DIRECTION GÉNÉRALE DE L'ÉVALUATION ENVIRONNEMENTALE ET STRATÉGIQUE

**Questions et commentaires
pour le projet de modernisation du réseau électrique entre les
postes Saraguay et Rockfield sur l'île de Montréal
par Hydro-Québec**

Dossier 3211-11-129

Le 11 juin 2024

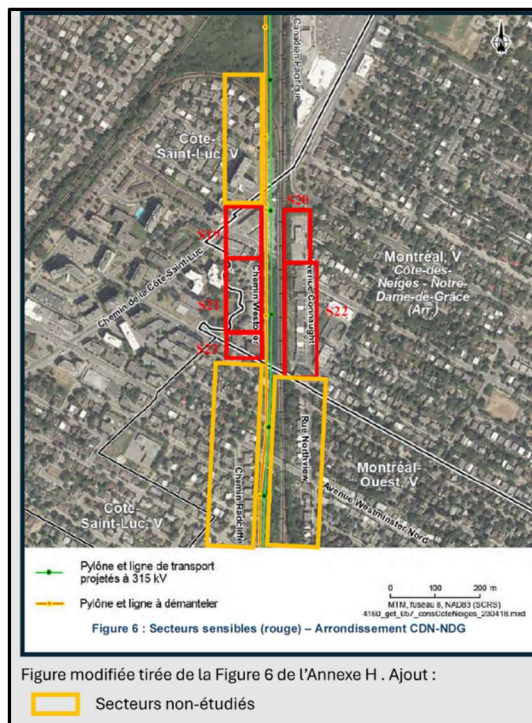
- Tel que mentionné ci-haut et présenté sur la figure ci-dessous, des secteurs de la zone d'étude contenant des récepteurs sensibles n'ont pas été évalués et rapportés.

- À l'étude de bruit présentée à l'annexe H, il semble y avoir des zones avec récepteur sensible dont la cartographie sonore est manquante. Par exemple, il manque une cartographie de la portion entre la figure de l'avenue Marc Chagall (p. 36) et celle de l'hôpital Mont-Sinaï (p.37) et la portion au nord du Poste Saraguay;
- Il n'est pas clair si les cartographies des postes de transformation (figures 10 et 11) incluent l'ensemble de bruit particulier (poste, lignes et tous autres équipements). Par exemple, pour le poste de CSL actuel, plusieurs équipements sont situés à l'extérieur. Il est à noter que tout bruit émis par un équipement extérieur aux postes électriques doit être considéré.

L'initiateur doit déposer une étude complémentaire du climat sonore considérant l'ensemble des récepteurs sensibles. L'initiateur doit aussi inclure à l'étude des mesures à jour et couvrant l'ensemble des points sensibles du bruit résiduel. Cette requête est basée sur les constats suivants :
